<p>ALCALDÍA MAYOR DE BOGOTÁ D.C. GOBIERNO SEGURIDAD Y CONVIVENCIA Fondo de Prevención y Atención a Emergencias</p>	<b>CONCEPTO TÉCNICO SOBRE NECESIDAD DE ESTUDIOS DETALLADOS DE AMENAZA Y RIESGO POR FENOMENOS DE REMOCIÓN EN MASA DENTRO DEL TRÁMITE DE LICENCIA URBANÍSTICA</b>	Código:	<b>GPR-FT-10</b>
		Versión:	<b>03</b>
		Código Documental:

1.1 CONCEPTO TÉCNICO No. CT:	5702
1.2 ÁREA:	TÉCNICA Y DE GESTIÓN
1.3 COORDINACIÓN:	INVESTIGACIÓN Y DESARROLLO
1.4 REFERENCIA CRUZADA RADICADO FOPAE:	2009ER14753
1.5 RESPUESTA OFICIAL No.	RO-39442

2.1 SOLICITANTE:	CURADURÍA URBANA No. 5
2.2 PROYECTO:	Calle 21 Sur No. 4-10
2.3 LOCALIDAD:	4. San Cristóbal
2.4 UPZ:	34. 20 de Julio
2.5 BARRIO O SECTOR CATASTRAL:	Granada Sur
2.6 DIRECCIÓN:	Calle 21 Sur No. 4-10
2.7 CHIP:	AAA0002KHDE
2.8 MANZANA CATASTRAL:	38
2.9 PREDIO CATASTRAL:	02
2.10 ÁREA (Ha):	0.0064
2.11 FECHA DE VISITA:	Noviembre 05 de 2009

CT- 5702 - PROYECTO: "CALLE 21 SUR No. 4-10"

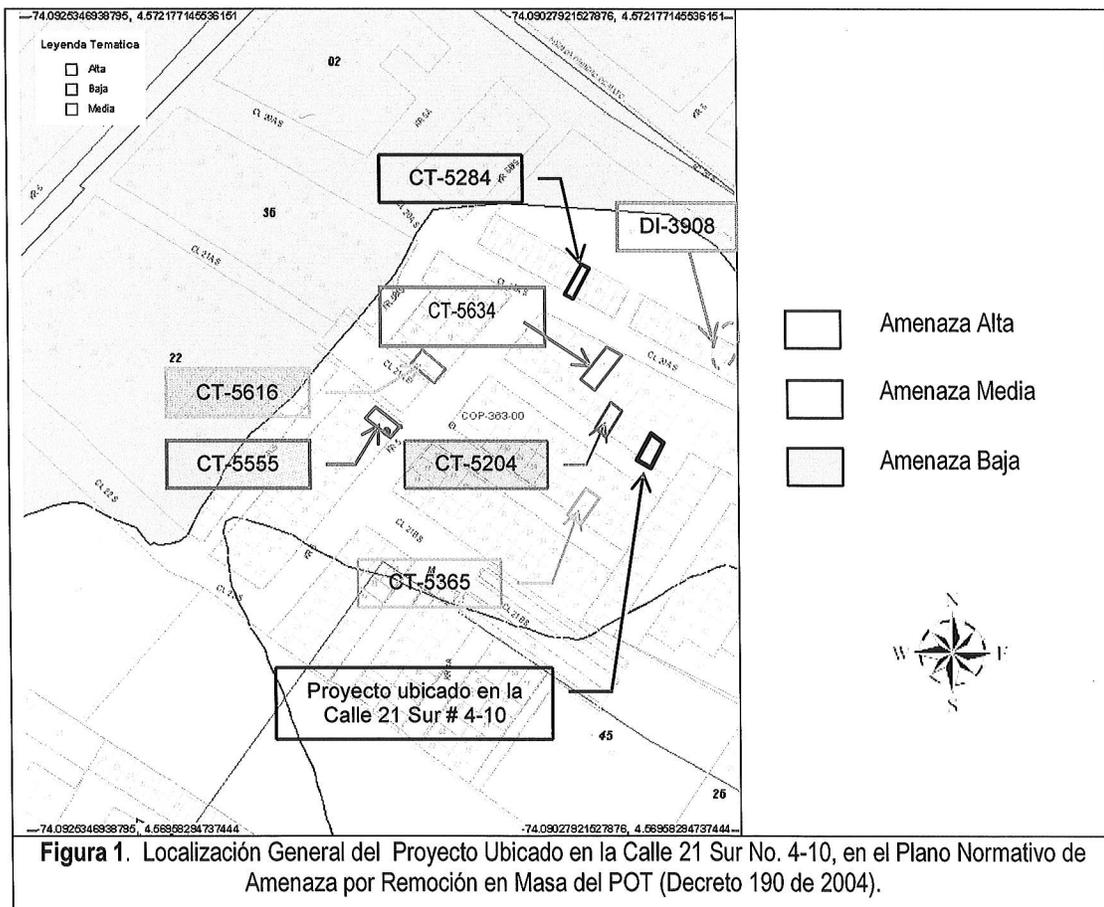
Conforme con el plano normativo de "Amenaza por Remoción en Masa" del Plan de Ordenamiento Territorial de Bogotá – POT, el sector donde se localiza el proyecto ubicado en la Calle 21 Sur No. 4-10, de la Localidad de San Cristóbal, se encuentra en una zona de AMENAZA MEDIA por procesos de remoción en masa (Figura 1).

- En el mes de diciembre de 2008, personal del área de asistencia técnica de la DPAE realizó visita técnica al talud ubicado en la parte posterior de las viviendas ubicadas en la Calle 20A Sur y la Avenida Primero de Mayo, de manera particular por la ocurrencia de un proceso de remoción en masa en el mencionado talud, en la parte posterior de la vivienda localizada en la Calle 20A Sur No. 4-02 (Figura 1). Producto de la visita técnica realizada se emitió el diagnóstico técnico No. DI-3908 de 2008.

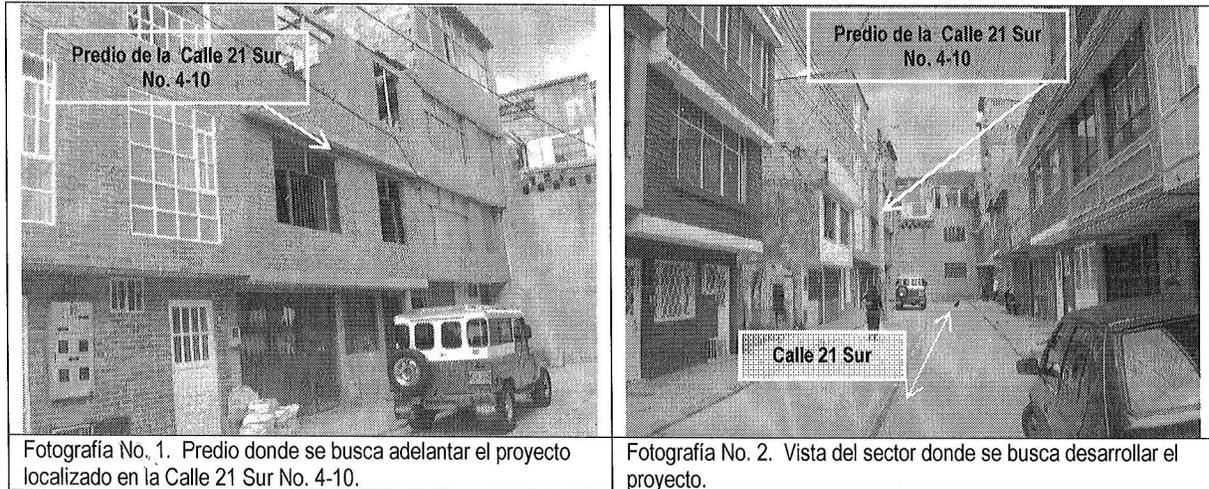
La zona donde se desarrollará el proyecto presenta actualmente un uso de suelo urbano, que corresponde con un sector consolidado con densidad de construcción media a alta, contando con vías pavimentadas y sistemas de recolección de aguas lluvias y aguas residuales. En el sector se encuentran edificaciones de hasta (4) pisos de altura, en un terreno con pendiente local principalmente baja. Sin embargo y aproximadamente a 50m de distancia al norte del predio, en la parte posterior de la viviendas emplazadas en el sector de la Calle 20A Sur, se presenta un cambio morfológico del terreno, por la presencia de un talud de aproximadamente 10m de altura, con una pendiente uniforme inferior al 70%, con cobertura en pastos, en el que se encuentra en su pata construido un muro en gaviones de 2 m de altura. En este talud se han identificado procesos de remoción en masa superficiales, de acuerdo con los antecedentes relacionados con anterioridad en el presente concepto.

Aproximadamente a 80m al sur-oriente del predio objeto del presente concepto técnico, se ubica el deslizamiento regional de Granada Sur. Vale la pena mencionar que este deslizamiento se presenta en un terreno con una geología y geomorfología distinta y que el desarrollo urbano del sector genera una barrera artificial entre el proyecto y el deslizamiento.
